**Projet d'agrandissement du lieu d'enfouissement technique (L.E.T)
de Sainte-Sophie — Zone 6**

Étude d'impact sur l'environnement

**Réponses aux questions et commentaires du ministère de
l'Environnement et de la Lutte contre les changements
climatiques — Dossier 3211-23-88**

Questions 4 à 9 et Annexe B – version intégrale

NUMÉRO DU FEUILLET: 171-02584-00_F03D

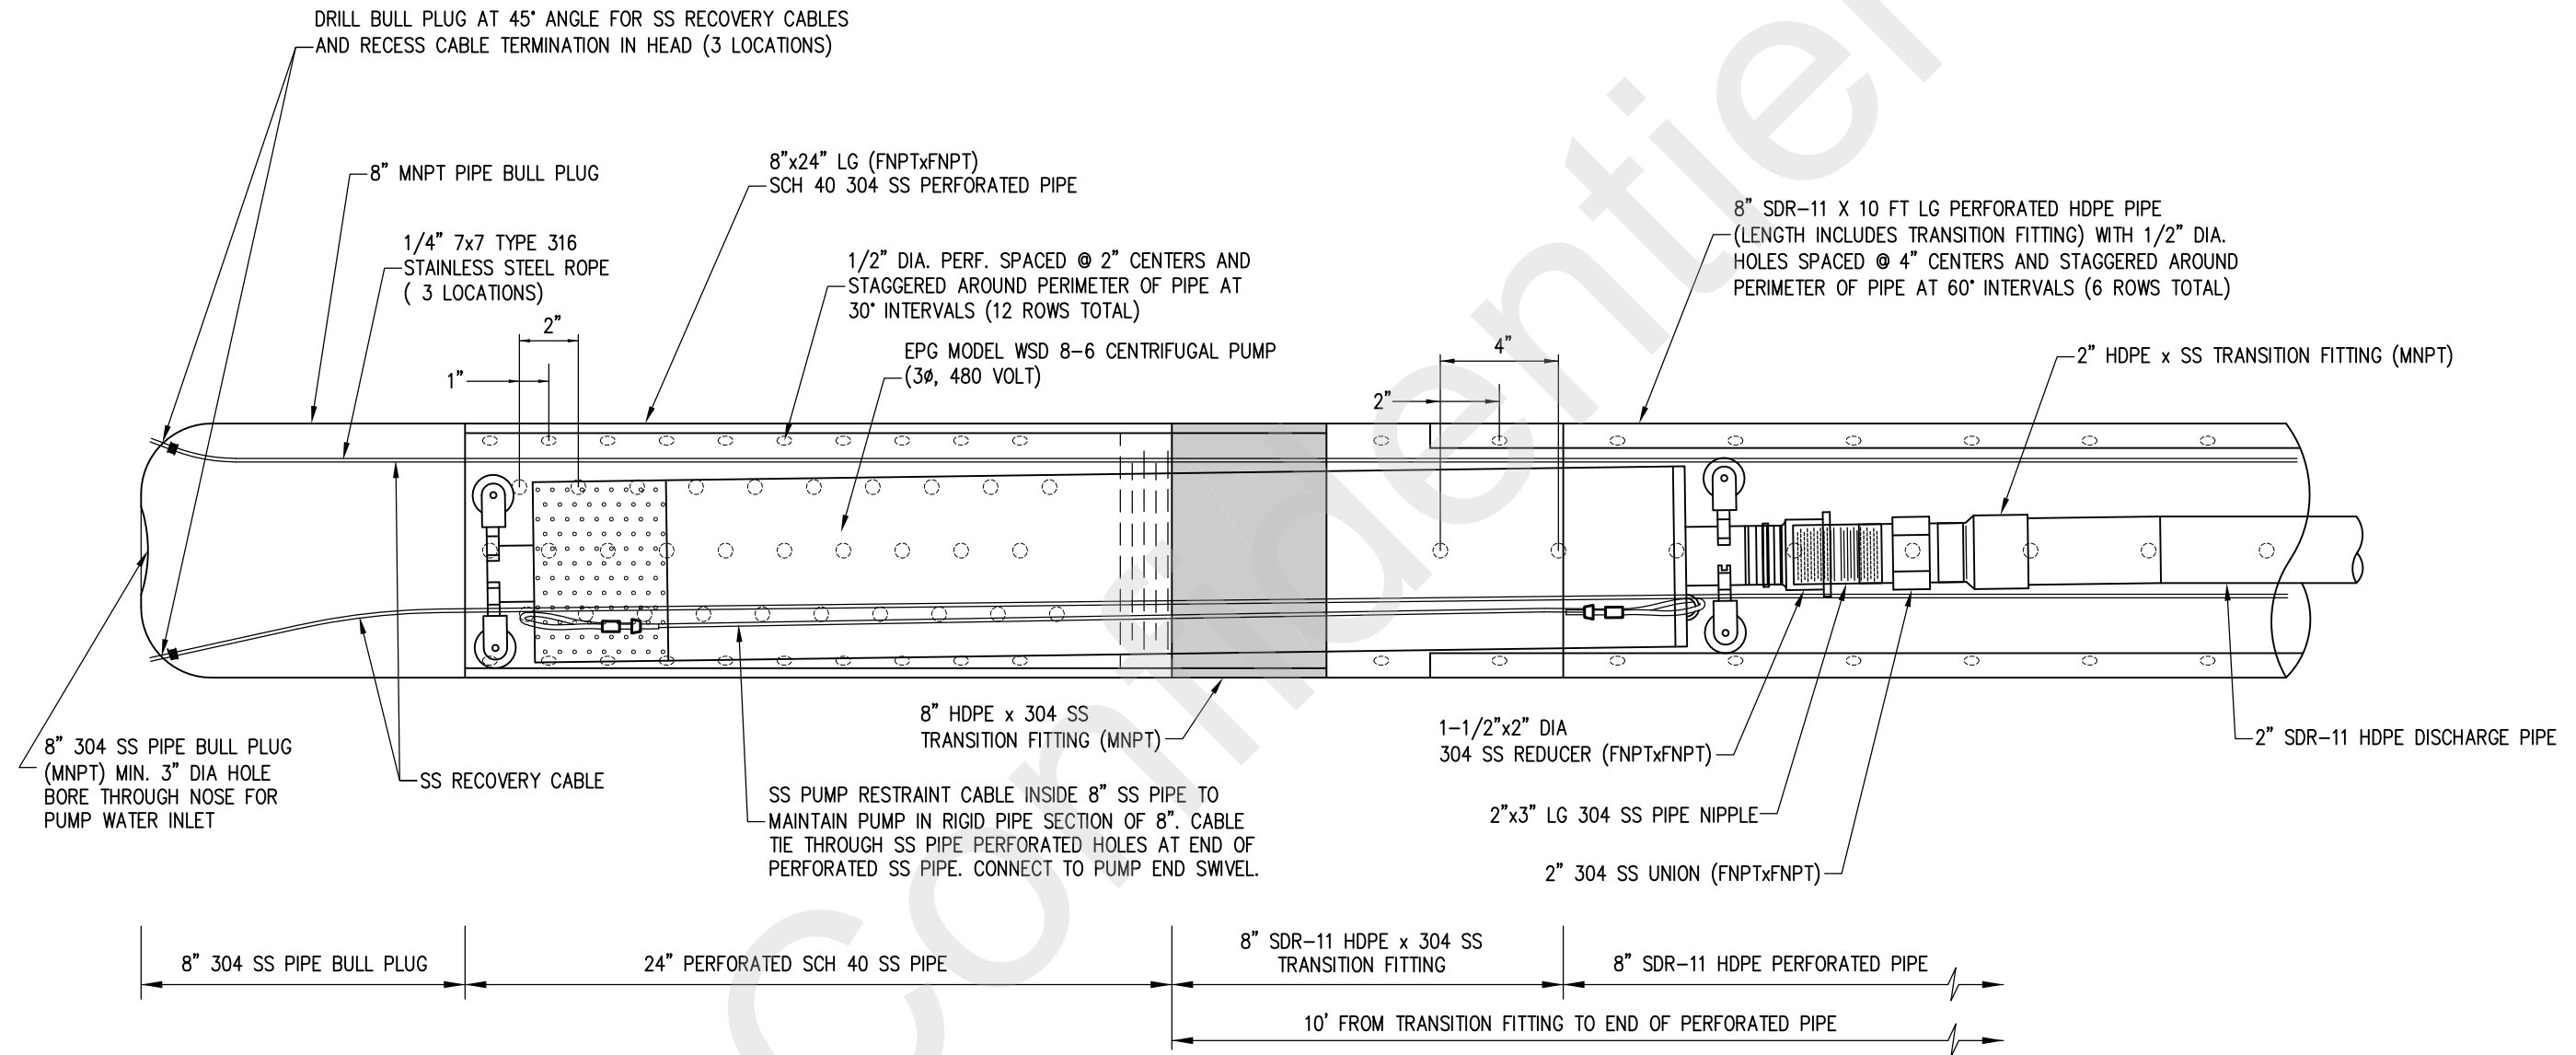
Selon cet aménagement, certaines conduites de plus de 800 m de longueur (non linéaire) ne seront accessibles que par un accès de nettoyage. Veuillez préciser et décrire la méthodologie et les techniques disponibles, notamment leurs limitations, qui permettront d'assurer le nettoyage des conduites d'une telle dimension.

L'emplacement des postes de pompage est présenté à la figure 4.5 de l'étude d'impact ainsi qu'au plan 171-02584-00_F03 du document volet technique II. Sur ces figures, il est aussi indiqué que des modifications sont à prévoir pour la station de pompage SP4-2 selon le même principe que SP6-1. Veuillez fournir des explications détaillées, accompagnées de vues en plan et en coupe, des travaux de réaménagement des postes de pompage qui se retrouveront enfouies sous de nouvelles matières résiduelles. Comme pour les autres éléments techniques affectés par l'aménagement proposé de type « piggyback », comment l'initiateur prévoit assurer le fonctionnement, la stabilité et l'intégrité à long terme des stations de pompage pour lesquelles des éléments (conduites d'évacuation du lixiviât et d'accès au pompe) se retrouveront sur des matières résiduelles enfouies (base instable) et qui ne seront pas accessibles parce que recouverts de nouvelles matières résiduelles sur une grande épaisseur?

Les détails de ces aménagements sont présentés au détail 34 du plan 171-02584-00_F03D joint à l'annexe B-1.

Les détails de ces aménagements sont présentés au détail 34 du plan 171-02584-00_F03D joint à l'annexe B-1.
